## **MINUTA TÉCNICA N°6, Rev. P**

### **ACLARACIONES EN NUMERAL 3.6 – CONSIDERANDOS 20 y 21**

**Diciembre 2020**

**GP Consultores Ltda.**®  
Recursos Hídricos y Medio Ambiente

**Figura N°5.4:** Caudales históricos de estaciones LM-10 y LM-27 en sector río Ramadillas, quebrada La Brea.

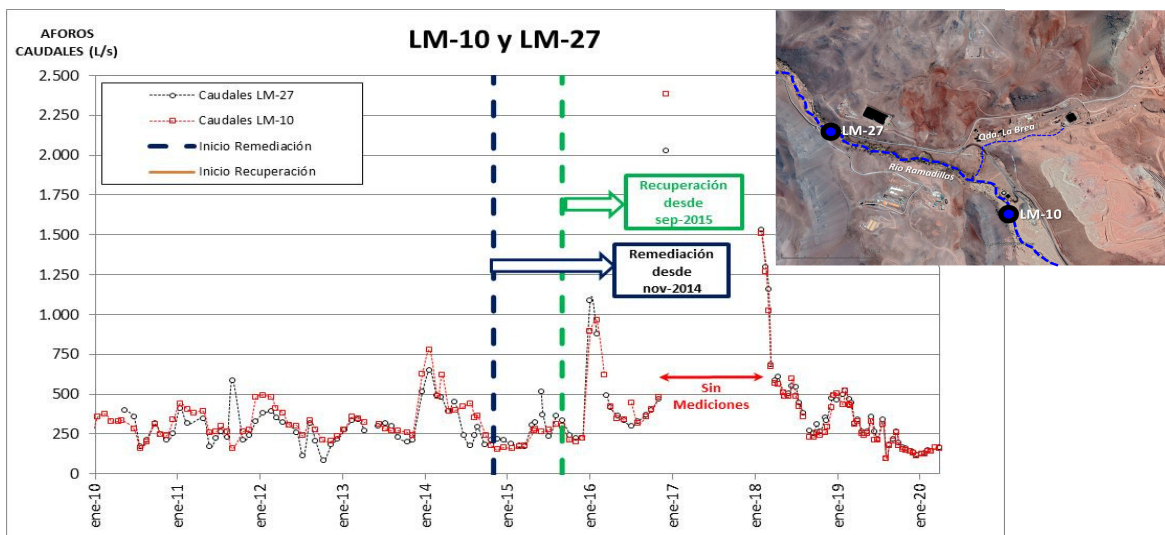
**Objeción de APECO – CAS 123.** En lo principal, se objeta la respuesta al Considerando 20 de la Res. Ex. N°10/Rol D-018-2019, respecto al análisis de efectos en lo que se refiere al caudal de aguas superficiales del río Ramadillas, según si este pudiera haberse influenciado por la operación de los pozos de remediación/recuperación en quebrada La Brea (19 pozos), en base a una eventual condición ganadora/perdedora del río. La SMA solicita tener en consideración el análisis de comportamiento del caudal en los puntos aguas arriba y abajo de la confluencia “La Brea/Ramadillas”, en los períodos con y sin operación de la barrera de remediación (diferenciando períodos donde sólo operaron los pozos de remediación, del período de operación conjunto de los 19 pozos).

*Es posible añadir a dicha argumentación que, contrario a lo que indica SCM MLCC y respecto a lo solicitado por la SMA, en dicho análisis denominado “Efectos del bombeo de los pozos de remediación/recuperación en la disponibilidad de recursos hídricos en los sistemas Ramadillas/Pulido”, no se evidencia la presentación del análisis de comportamiento aguas arriba y aguas abajo de la confluencia La Brea/Ramadillas, como tampoco se presenta el análisis diferenciado del efecto de la operación de los pozos de remediación y los 19 pozos en conjunto.*

Las estaciones LM-10 y LM-27 se encuentran por el río Ramadillas, en el sector de confluencia con la quebrada La Brea, distanciadas por 1400 m (ver **Figura N°5.4**). La estación LM-10 se sitúa aguas arriba de la confluencia con quebrada La Brea, y aguas abajo de la descarga del canal de contorno del Depósito de Lamas. La estación LM-27 está aguas abajo de la afluencia de la quebrada La Brea al río Ramadillas.

En **Figura N°5.4** se comparan los caudales de ambas estaciones, observándose una similitud entre ambas mediciones. Las fechas de medición no siempre son simultáneas o en el mismo día. Por lo anterior, en algunas fechas se observan algunos casos con peaks que no se observan en ambas estaciones. No obstante lo anterior, se observa que no existen diferencias significativas durante los meses posteriores al comienzo del bombeo de los pozos de remediación/recuperación.

**Figura N°2:** Caudales puntuales (aforos) históricos estación río Ramadillas LM-10, y comparación con su condición basal. Datos anexados en informe GP-INF-S-645 Rev.4.

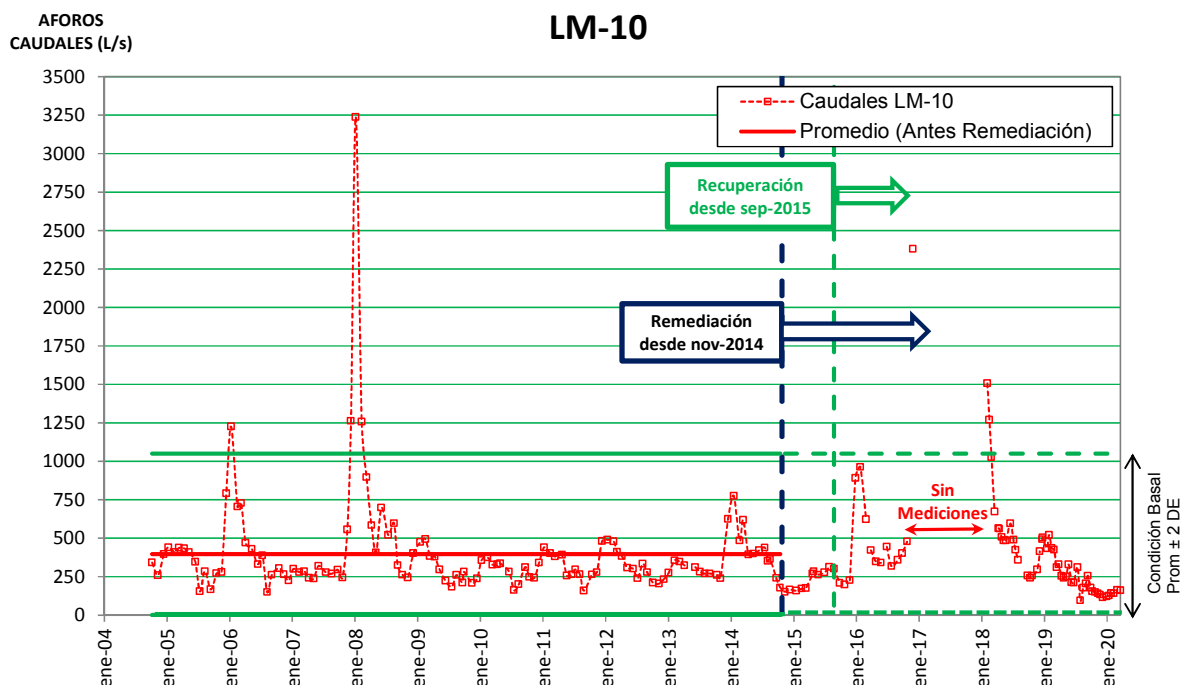
- 1) *Análisis matemático y cuantitativo* de la comparación de datos representativos de la condición basal (condición SIN proyecto, es decir sin bombeo de

remediación/recuperación) y los datos obtenidos en la etapa de operación (condición CON proyecto, es decir con bombeo de remediación/recuperación).

En **Figura N°2** se grafican caudales puntuales (aforos) históricos de estación río Ramadillas LM-10 junto a los estadígrafos indicados anteriormente. Este punto no se ve afectado por los bombeos de remediación/recuperación pues se encuentra aguas arriba de la confluencia con quebrada La Brea. El aumento de los caudales experimentados en 2017-2018 se encuentra sobre su condición basal, sin embargo tal como se reportó en informe GP-INF-S-645 Rev.4 esta situación es debido al aumento de las precipitaciones en esa época.

**Figura N°4:** Variación histórica del parámetro Delta (LM-27 – LM-10) en L/s.

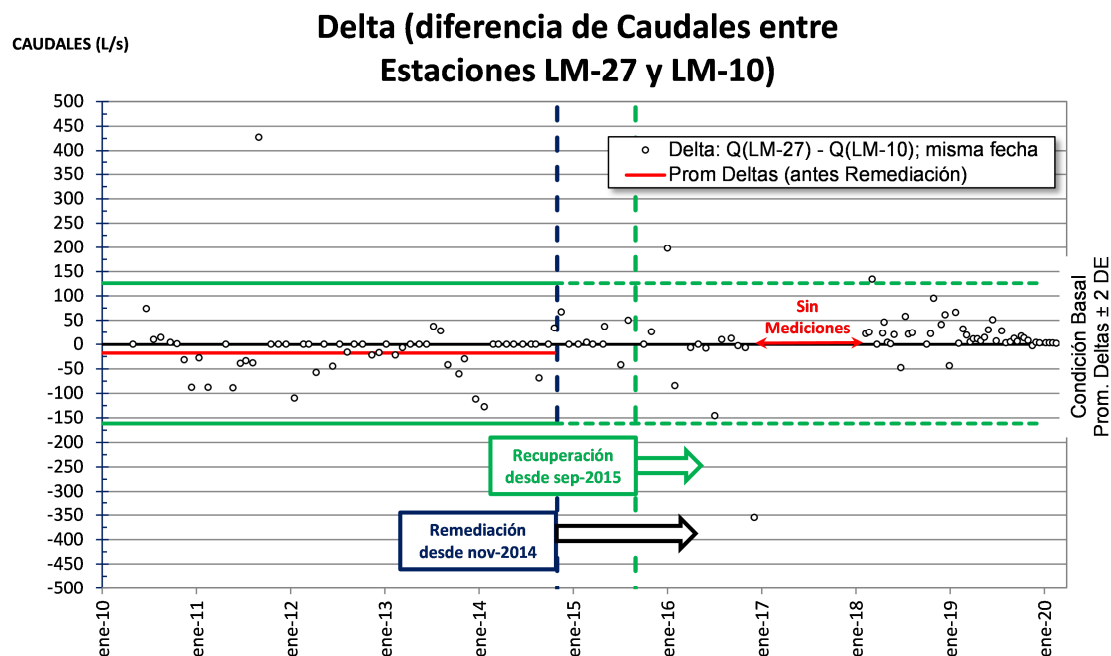
- 2) *Análisis matemático y cuantitativo* de la comparación de datos representativos entre aguas arriba y aguas abajo de la confluencia La Brea/Ramadillas, esto es para las estaciones LM-10 y LM-27.

En **Figura N°4** se grafican los valores DELTA en el tiempo, junto con los estadígrafos promedio y promedio  $\pm 2$  desviaciones estándar, considerados para este parámetro durante la condición anterior al bombeo de los pozos de remediación/recuperación (condición basal). Prácticamente en todo 2017 no se pudo cuantificar este parámetro pues los caudales medidos en esta época no registraron el día exacto de medición.

En el gráfico anterior se observa que las medidas del parámetro DELTA (diferencia de caudales entre las estaciones LM-27 y LM-10) en el período con bombes de Remediación y en el período con bombes de Remediación más Recuperación, se encuentran en el rango observado antes de iniciar los bombes y que hemos denominado Condición Basal. Cabe señalar que sólo 2 valores escapan del rango correspondiente a la Condición Basal, los cuales se detallan en **Tabla N°3** a continuación.

Ambas excedencias se explican porque son mediciones en época de crecida, es decir los caudales comparados son mucho mayores, de hecho porcentualmente estas diferencias se encuentran dentro del rango del resto de las diferencias. Además, en días donde existe deshielo, la diferencia de horas en las que se realizan las mediciones puede generar grandes diferencias en el caudal.
